con la presente si inviano le Osservazioni contro il Progetto di un impianto eolico codice procedura ID_VIP/ID_MATTIM: 1269 denominato

"Pitigliano" ubicato nei comuni di Pitigliano (GR) e Sorano (GR) costituito da 20 (venti) aerogeneratori di potenza nominale 7,0 MW per un totale

di 140,0 MW con relative opere connesse ed infrastrutture indispensabili.

Modulo per la presentazione delle osservazioni per i piani/programmi/progetti sottoposti a procedimenti di valutazione ambientale di competenza statale

IMMAGINE n. 2 Impianto eolico industriale “Pitigliano” e distanze aerogeneratori dai Vincoli della Conca del Lago di Mezzano...

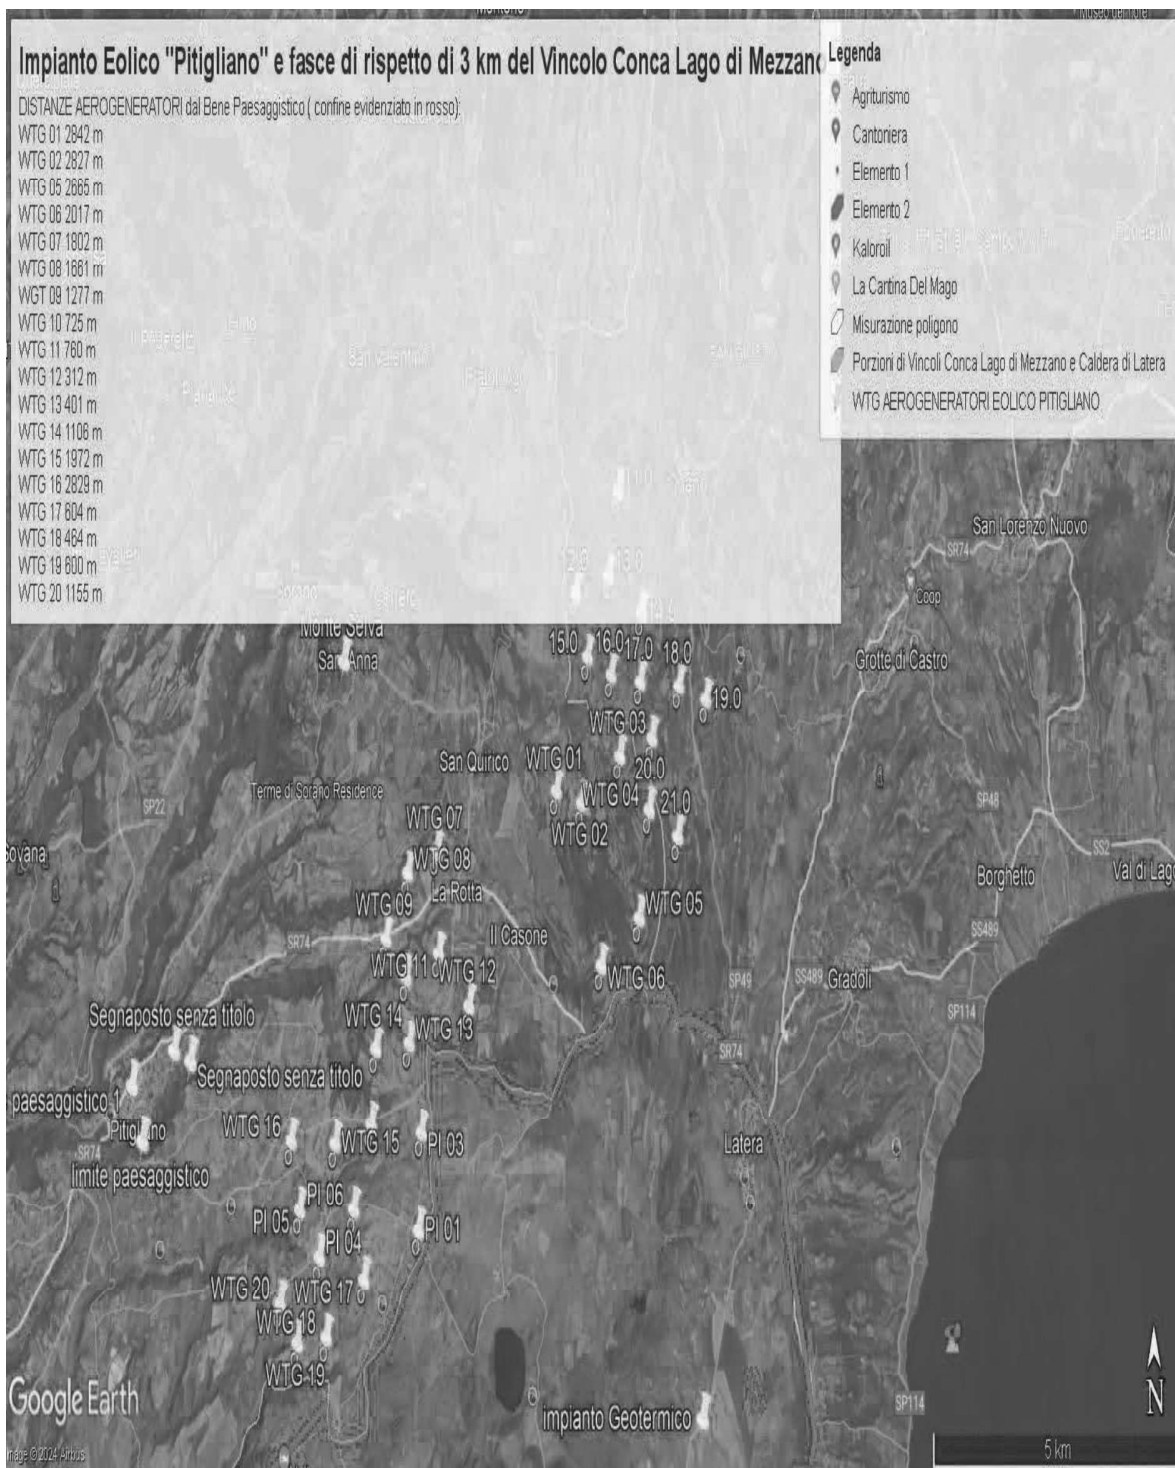
Al contrario si evidenzia che l'impianto eolico industriale citato non solo ricadrebbe con tutti e 20 gli aerogeneratori all'interno delle fasce di rispetto di 3 km di due vincoli paesaggistici di notevole interesse pubblico esistenti nella Regione Lazio e con una parte di essi nel vincolo paesaggistico del Centro abitato di Sorano (GR) quindi in aree non idonee all'installazione di impianti di energia rinnovabile. Addirittura, alcuni aerogeneratori sarebbero ubicati a poche centinaia di metri dai perimetri dei due vincoli paesaggistici laziali ex art 136 del CBC.

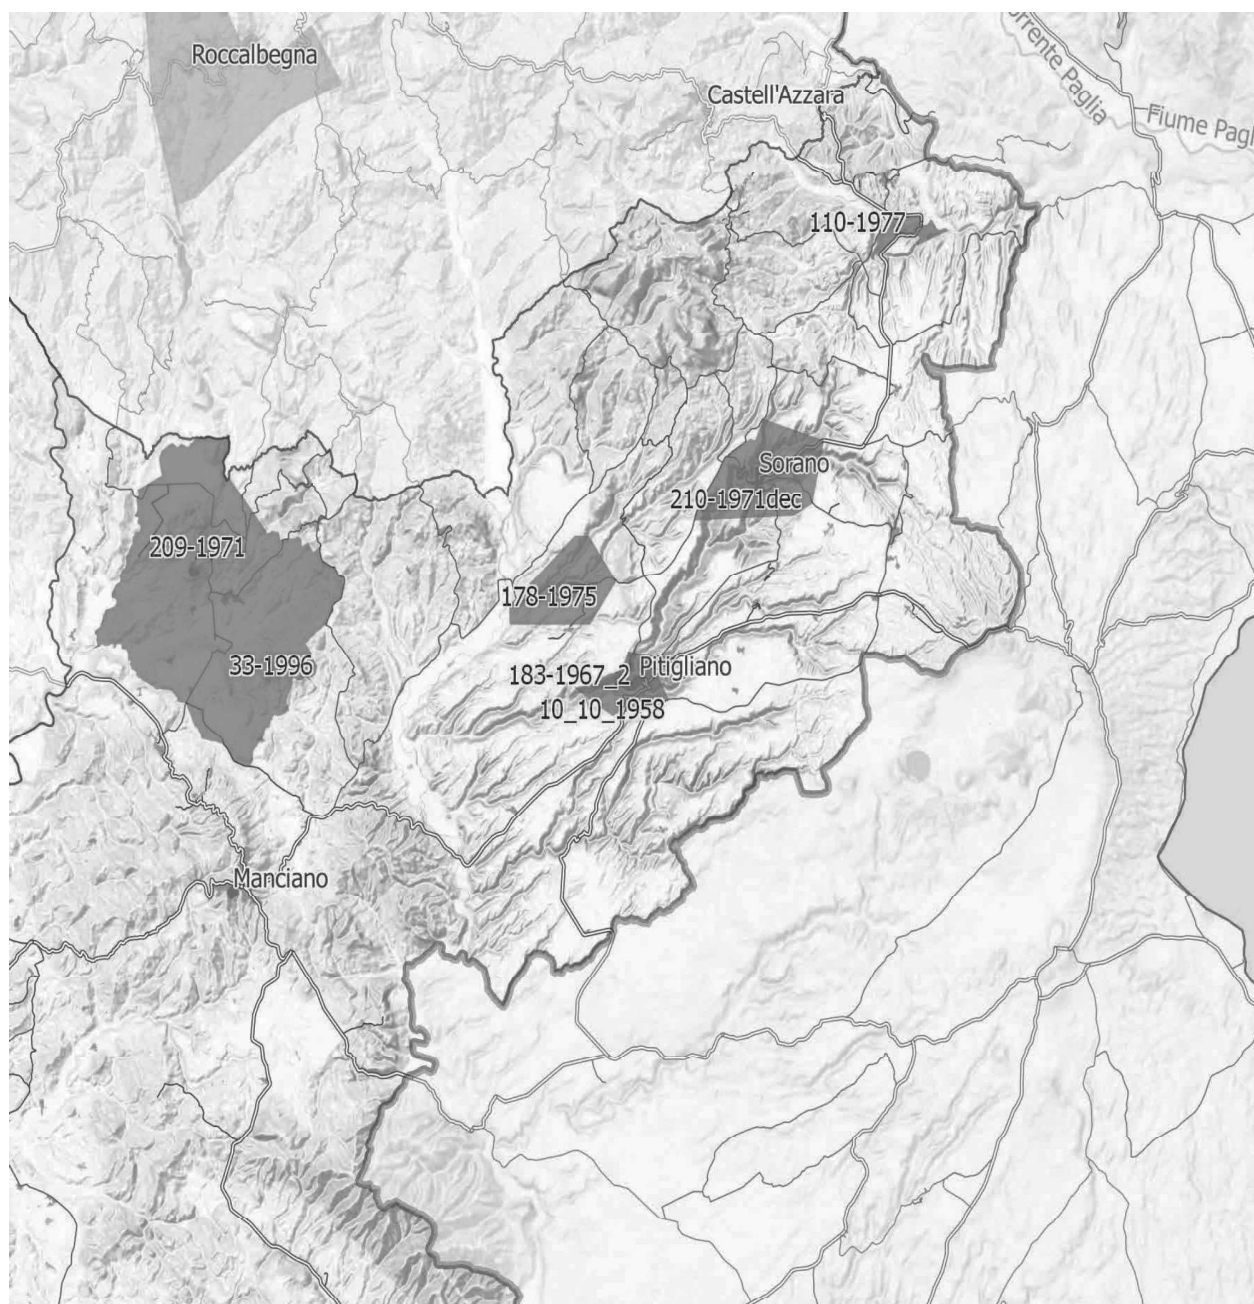
IMMAGINE n. 4 Si evidenzia che i tre aerogeneratori WTG 07, WTG 08 e WTG 09 impattano con il vincolo paesaggistico di notevole interesse pubblico del Centro Storico di Sorano. Il WTG 07 si troverebbe a 2828 m, WTG 08 2504 e WTG 09 2990. Il cavidotto dell'impianto invece impatta in buona parte del Vincolo paesaggistico ex art. 136 del CBC del Centro Storico di Pitigliano.

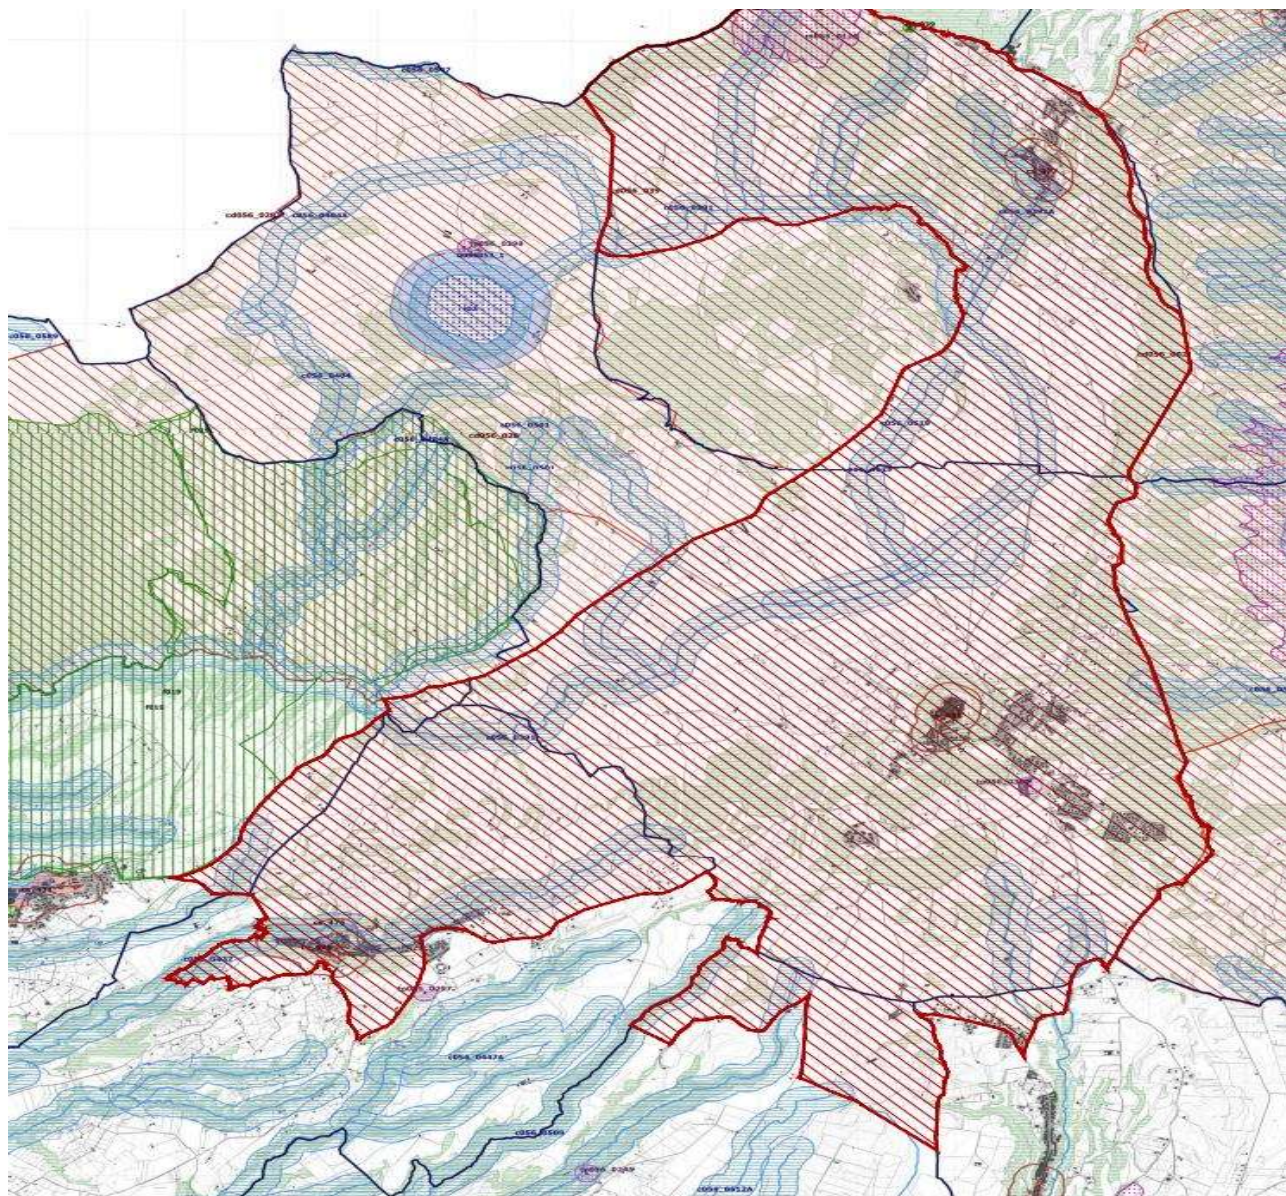
Come è illustrato nell'immagine si ribadisce che l'impianto industriale "Pitigliano" ricade completamente all'interno delle fasce di rispetto dei due vincoli di notevole

interesse pubblico e lambisce quelle di un terzo vincolo e quindi come affermato dal Consiglio di Stato nelle sentenze citate, l'impianto è insediato in area non idonea ai sensi dell'art. 20 comma 8 lettera c quater del D.Lgs. n. 199/2021 e ss.mm.ii al contrario di quanto sostiene la proponente.
